製品一部変更のお知らせ

型番：TJ-1

1) 型番： TJ-1 (各色)

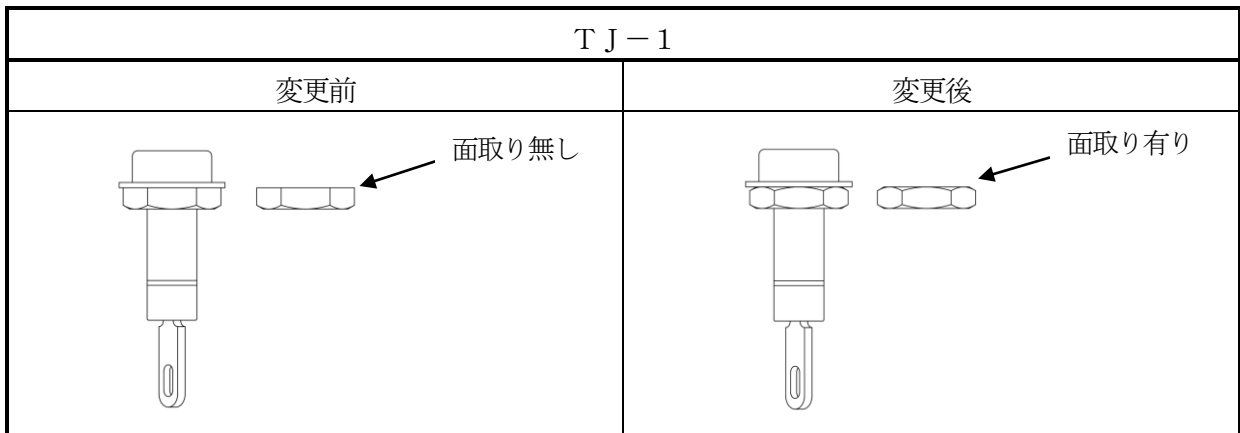
2) 変更内容：六角ナットの形状を片面取りから両面取りに変更。

※2面幅：8mm ネジ径：M6 P0.75 に変更ありません。

※変更前後品において、製品の性能に差異はありません。
